安全性向上評価の継続的な改善に係る会合での 意見交換事項について

四国電力株式会社

2021年2月9日

○ 原子炉補機冷却水ポンプ (CCWポンプ) 待機除外時における原子炉補機冷却水系統の負荷制限運用の整備

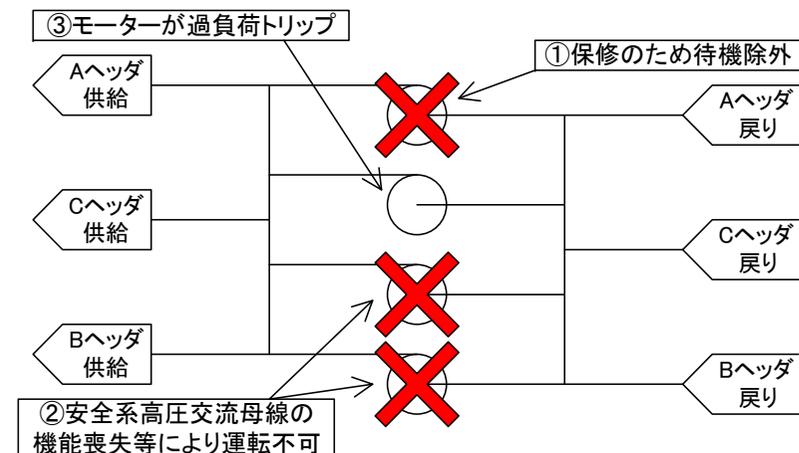
① 確率論的リスク評価の結果を踏まえ、設備や手順の改善対策等を行った結果としてCDF等が改善しているのであれば、そのような事例を具体的に説明して欲しい

設備トラブル等によりCCWポンプが1台運転となった場合でも、ポンプの過負荷トリップにより原子炉補機冷却水系の全喪失に至ることがないように、CCWポンプ1台待機除外時に原子炉補機冷却水系の負荷を制限する運用を令和2年10月より開始。

原子炉補機冷却水系は多重化された2系統で構成されており、各系統にCCWポンプが2台 (合計4台) 設置され、通常は各系統1台 (合計2台) が運転している。CCWポンプ1台が保守等のため待機除外時に、もう片系統のCCWポンプ (2台) が安全系高圧交流母線の故障により機能喪失。CCWポンプが1台運転となり、当該ポンプが過負荷でトリップすることにより、原子炉補機冷却水系が全喪失に至る。

事故シーケンスグループ「原子炉補機冷却機能喪失」のCDFが改善し、全CDFで約10%低減。

・全CDF (整備前) : 1.8E-6 / 炉年

・全CDF (整備後) : 1.6E-6 / 炉年

<伊方3号機 初回安全性向上評価届出における安全性向上対策の分析>

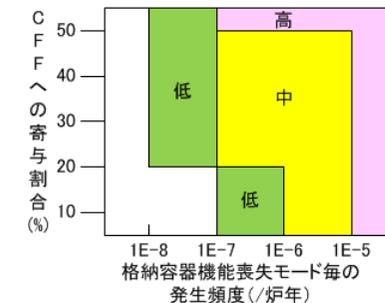
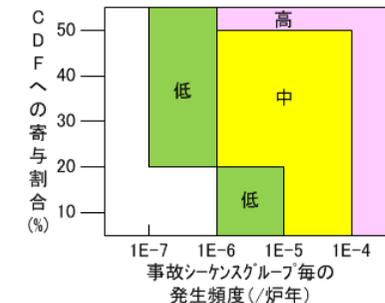
④ 炉心損傷後の条件付格納容器機能喪失確率を定義・分析・評価することは、更なる安全性向上対策を検討する上でも有効な手段と考えるが、事業者の考えを聞かせて欲しい。

- 初回の安全性向上評価届出では、安全性向上対策を合理的かつ効果的に検討・実施するため、炉心損傷頻度や格納容器機能喪失頻度からリスク寄与が大きいと判断される事故シナリオとその要因について分析している。
- 炉心損傷後の条件付き格納容器機能喪失確率は、格納容器機能喪失防止に係る緩和設備および緩和操作の失敗要因を分析し、更なる安全性向上対策を検討する上で考慮しており、今後の安全性向上対策の検討においても、情報の一つとして活用していきたい。

図 第1回届出書での敷地境界における実効線量の評価結果

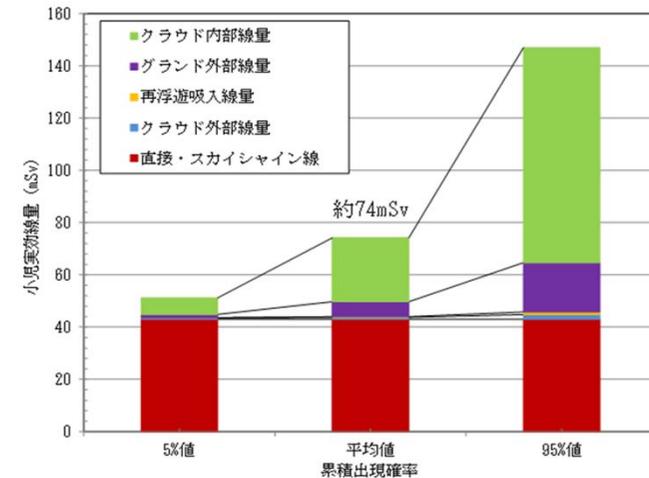
被ばく評価の結果について、核種毎の放出タイミング、放出量、線量への寄与を届出書へ具体的に示すべきと考えるが、事業者の考えを聞かせてほしい。

- 第1回届出では、放射線被ばくのリスクの観点から、新規規制基準への適合性のために整備した重大事故等対策を含めた効果を把握するため、防護措置を考慮しない状況での周辺公衆の実効線量を評価した。
- 評価に用いた情報を活用し、被ばく経路毎に内訳を整理し、線量への寄与を把握するとともに、敷地境界外における有効な防護措置の考察を加えた。
 - ✓ 「直接・スカイシャイン線による外部被ばく」及び「クラウドによる内部被ばく」が線量の大部分を占める。
 - ✓ 「屋内退避等の措置による内部被ばく及び外部被ばくの影響低減」や「安定よう素剤の服用によるよう素の吸入摂取による内部被ばくの低減」が、被ばく線量低減に有効である。

- 特重施設設置後においても、同様の観点で、「フィルタバント実施時の被ばく評価」を実施する計画である。
